改善箇所説明図

改善の内容

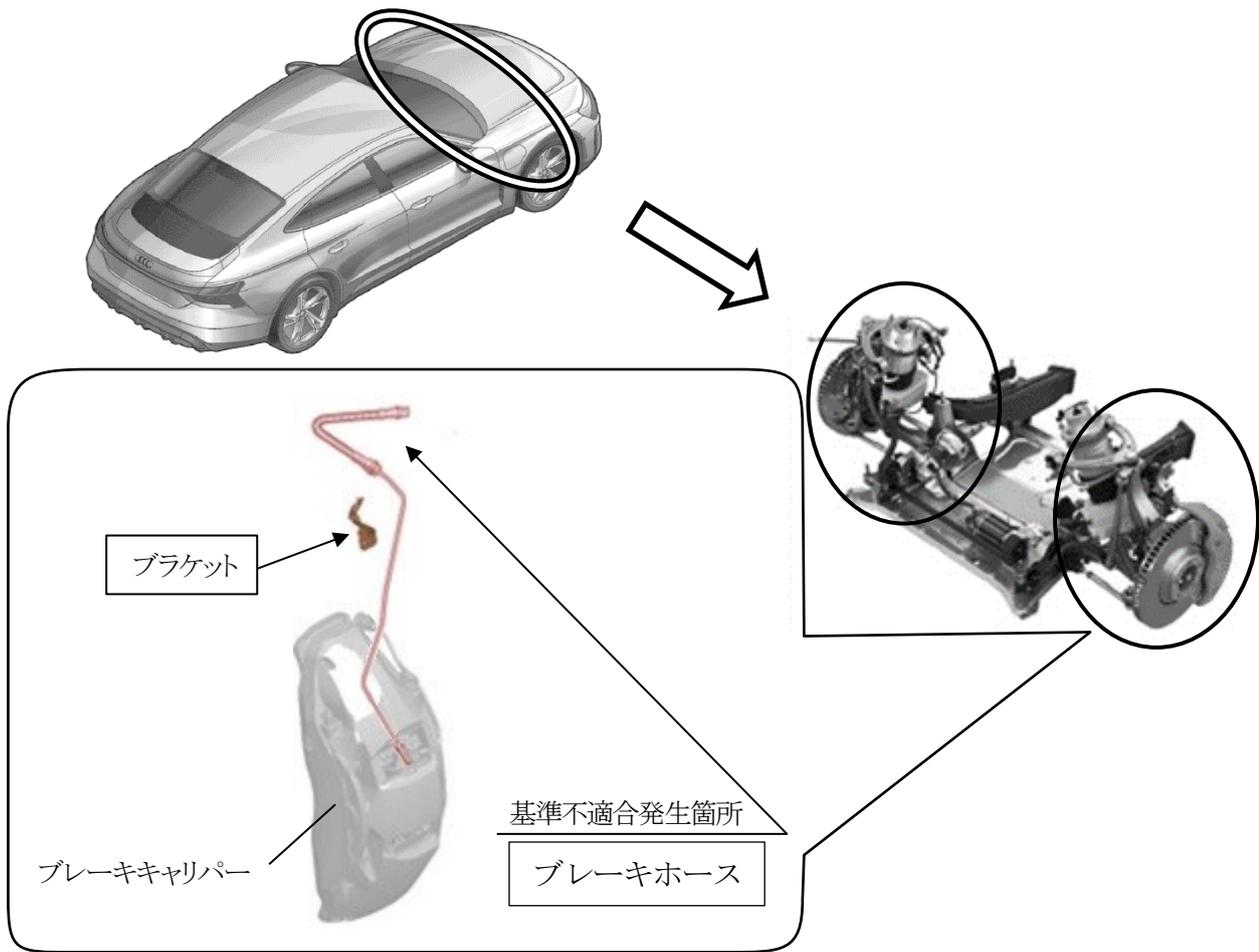
制動装置において、設計が不適切なため、前輪用ブレーキホースの長さが不足している。そのため、そのままの状態で使用を続けると、操舵角によりブレーキホース端部に過大な負荷がかかり、ブレーキホースに亀裂が発生する。最悪の場合、ブレーキ液が漏れて警告灯が点灯し、制動力が低下するおそれがある。

注： は、交換する部品を示す。

全車両、前輪用ブレーキホースおよびブラケットを対策品と交換する。
